日本原燃株式会社	
資料番号	外外火 17 R <u>2</u>
提出年月日	令和 <u>4</u> 年 <u>7</u> 月 <u>22</u> 日

### 外部火災防護設計の基本方針に関する補足説明資料

#### 薬品タンクの影響について

第 2-2 図 硝酸ヒドラジン受入れ貯槽，TBP 受入れ貯槽及び  
n-ドデカン受入れ貯槽の屋内配置(地上 1 階)

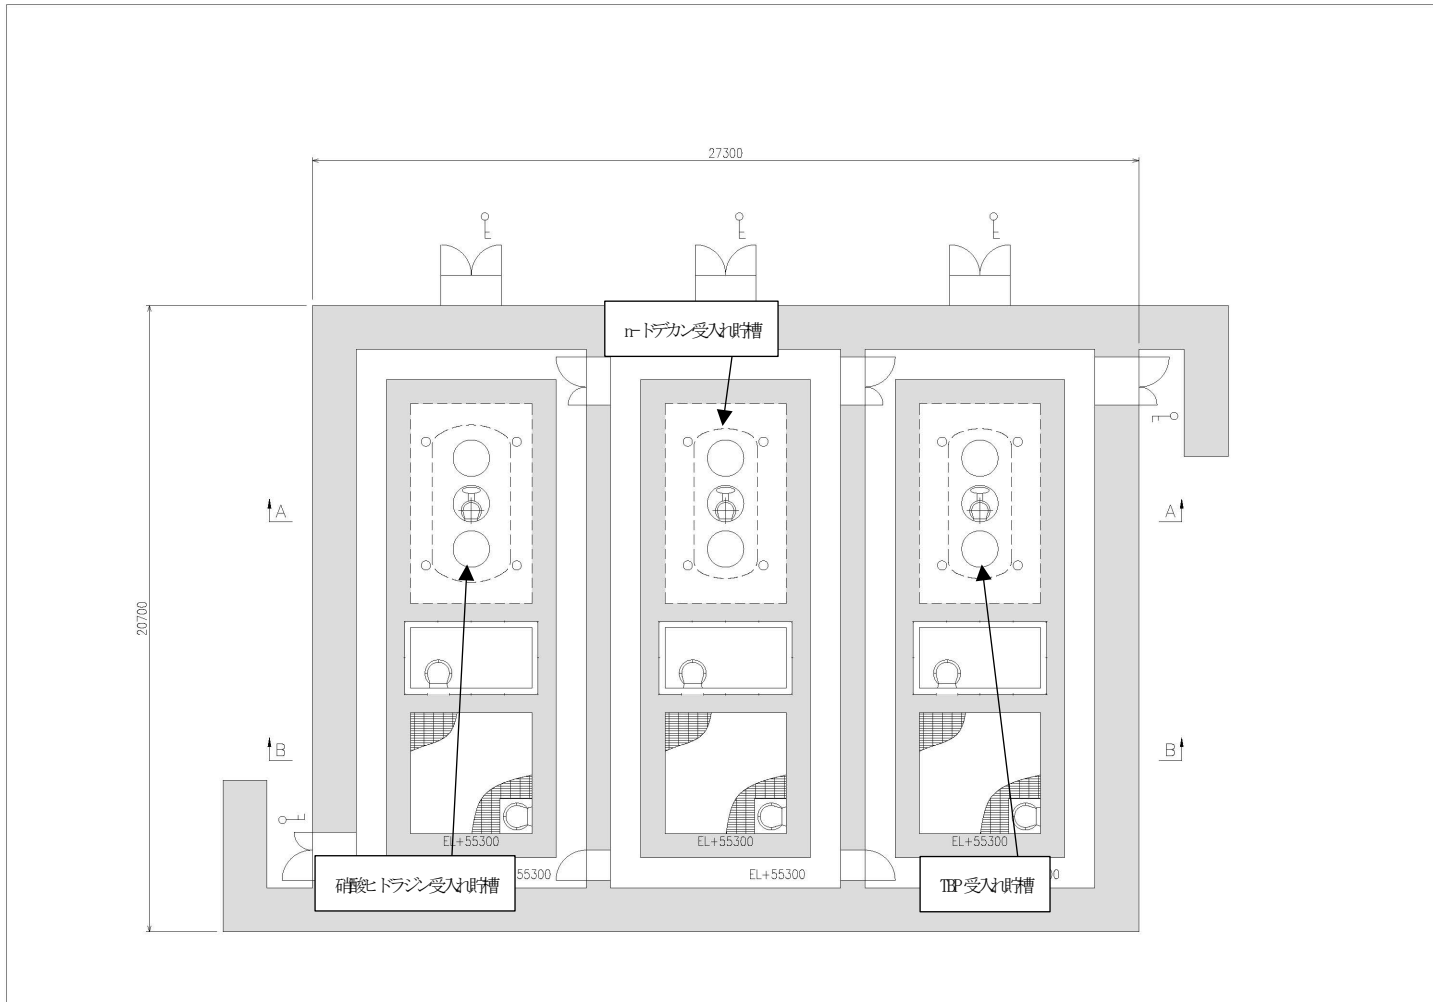
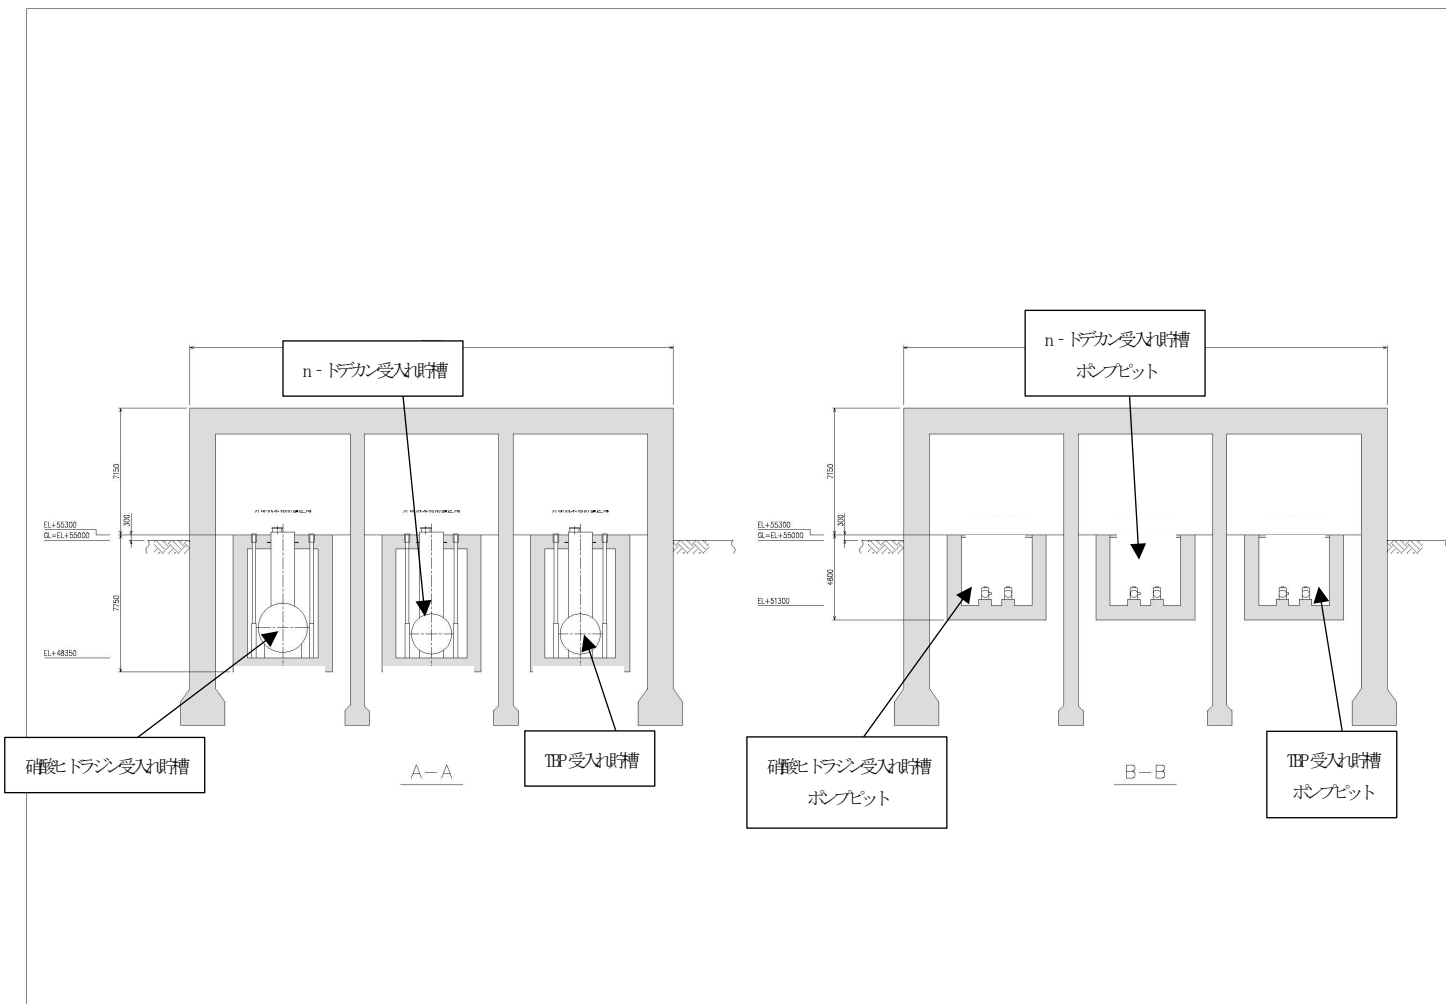
1. 文章中の下線は、R1 から R2 への変更箇所を示す。
2. 本資料(R2)は、2021年9月7日のヒアリングでの以下のコメントを踏まえ記載を修正したものである。
  - ・薬品タンクを地下に移設するというだけでなく、外部火災による影響が及ばないことがわかるように、どのように設置するのか示すこと。  
： p3, 4
  - ・他に補足説明資料の記載ルールに基づく記載の修正及び一部記載について読みやすさの観点から適正化を行った。

なお、薬品タンクのうち硝酸ヒドラジン受入れ貯槽、TBP受入れ貯槽及びn-ドデカン受入れ貯槽は集中し地下化していることから、これら薬品タンクの屋内配置を第2-2図及び第2-3図に示す。
